島根原子力発電所 2号炉 可搬型重大事故等対処設備保管場所 及びアクセスルートについて

令和 2 年 5 月
中国電力株式会社

12. 審査会合での指摘事項に対する回答

指摘事項一覧 (1/2)

図1 外装材の落下による影響評価

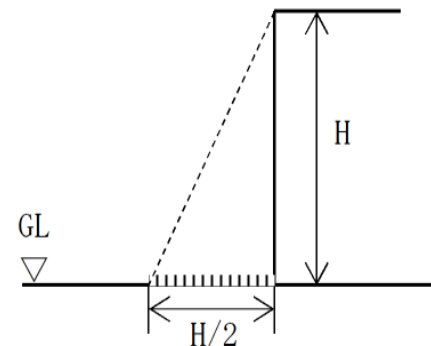
外装材の落下による影響範囲の考え方を示すこと。また、外装材以外の落下を考慮していない理由を説明すること。

外装材の影響がある建物については、平成20年4月1日に国土交通省住宅局建築指導課長より出された、「建築基準法施行規則の一部改正等の施行について (技術的助言)」を参考に、建物高さの半分を影響範囲として設定している。

要員参集シミュレーション結果（車でアクセス可能）

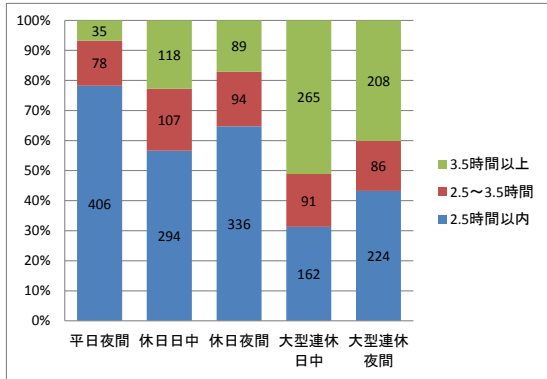
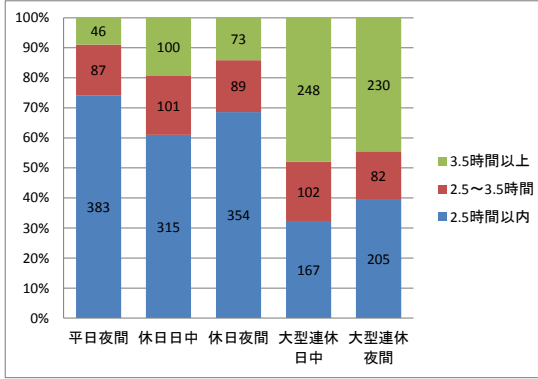
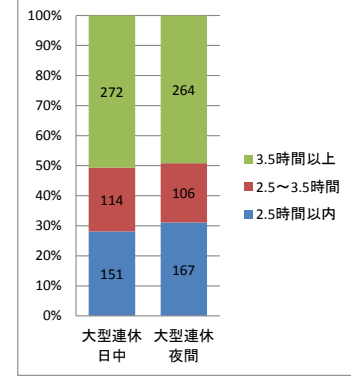
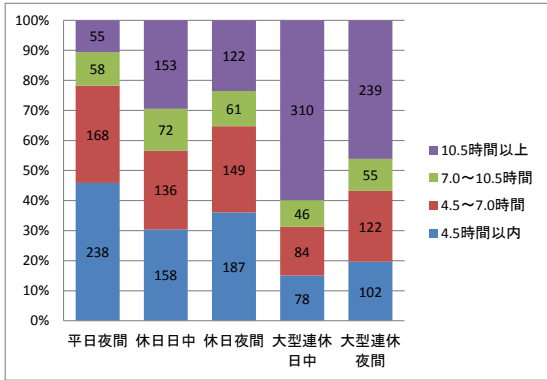
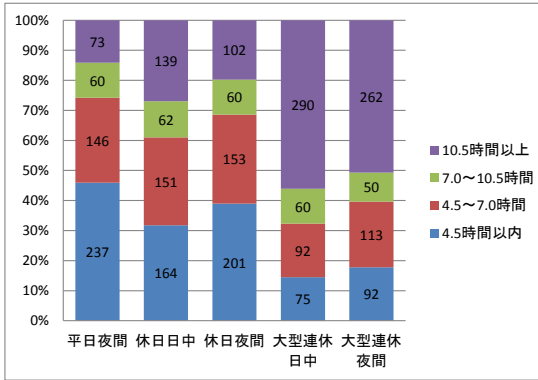
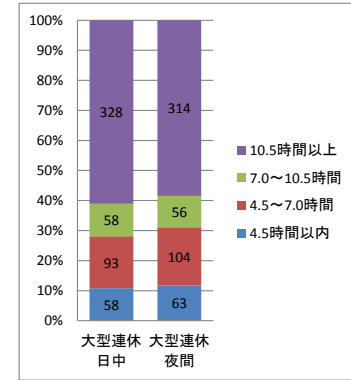
- 指摘事項（第819回審査会合（令和元年12月24日））
- 要員参集調査について，過去3回の調査結果を踏まえて説明すること。

- 過去3回の要員参集調査を実施し，重大事故等が発生した場合の緊急時対策要員の参集動向を評価した結果，年末年始やゴールデンウィーク等の大型連休であっても，7時間以内に参集可能な緊急時対策要員は150名以上（発電所員約540名の約3割）と考えられる。
- このことから，夜間及び休日（平日の勤務時間帯以外）の初動体制の拡大を図り，長期的な事故対応を行うために外部から発電所へ参集する緊急時対策要員（54名）は，要員参集の目安としている8時間以内に確保可能であることを確認している。
